改善箇所説明図

リヤビューカメラ

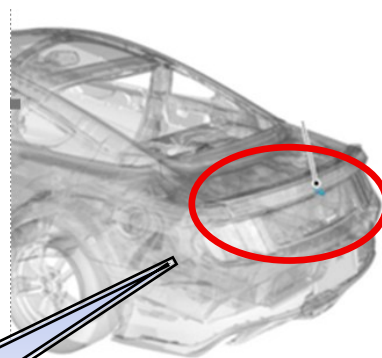
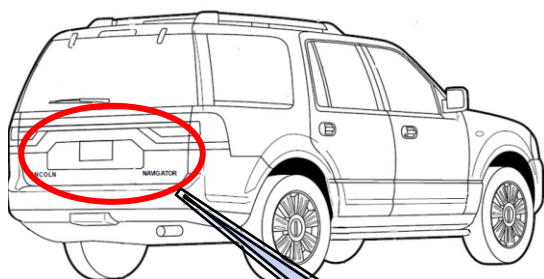
基準不適合発生箇所

リヤビューカメラにおいて、製造工程が不適切なため端子がカメラ内部のプリント基板に正しくはんだ付けされておらず、接触不良になっているものがある。そのため、通電性が不十分となり断続的に映像が映らなくなり、後退時に衝突するおそれがある。

改善の内容

全車両、カメラ画像の状態を点検し、必要に応じてリヤビューカメラを良品に交換する。

識別：マスタング 左トランクリッドヒンジボルト頭部に黄色ペイントを塗布する。

ナビゲーター 右フロントドアのドアストライカー下側ボルトに黄色ペイントを塗布する。
